关于“软土地基超长嵌岩桩受力性状”的讨论

张忠苗先生的“软土地基超长嵌岩桩受力性状”一文(载于《岩土工程学报》2001 年 No. 5, 以下简称原文), 以试验结果为基础, 对软土地基中超长嵌岩桩的受力性状进行了详尽的分析, 得出了一些很有意义的结论, 深化了对嵌岩桩承载性状的认识。^{*}

对“软土地基超长嵌岩桩受力性状”讨论的答复

图1 原文试桩的地质剖面示意图

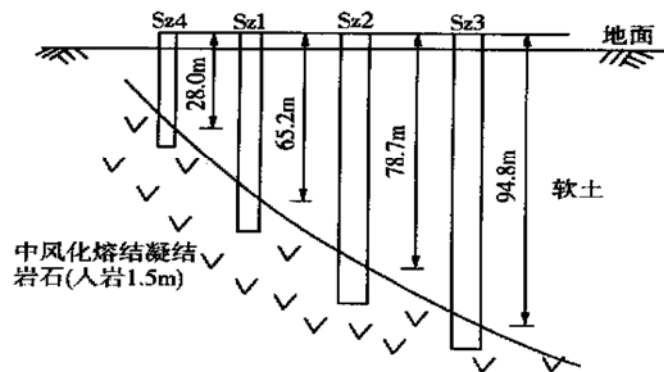
a) 反算出各桩的平均 q_{sk} : Sz4(桩长 $l = 29.50$ m), $\bar{q}_{sk} = 35.74$ kPa; Sz1, $\bar{q}_{sk} = 35.56$ kPa, Sz2, $\bar{q}_{sk} = 34.49$ kPa; Sz3, $\bar{q}_{sk} = 32.84$ kPa。原文未列出各桩的地层, 从原文表 3 上分析(表土

含水率为 8.6%, 8.8% 的有误), Sz1 桩的土层应全为淤泥、淤泥质粘土, 它的 $\bar{q}_{sk}$ 最大, 似有矛盾。

(2) 顺便说明 原文4根试桩的地质剖面如图1。
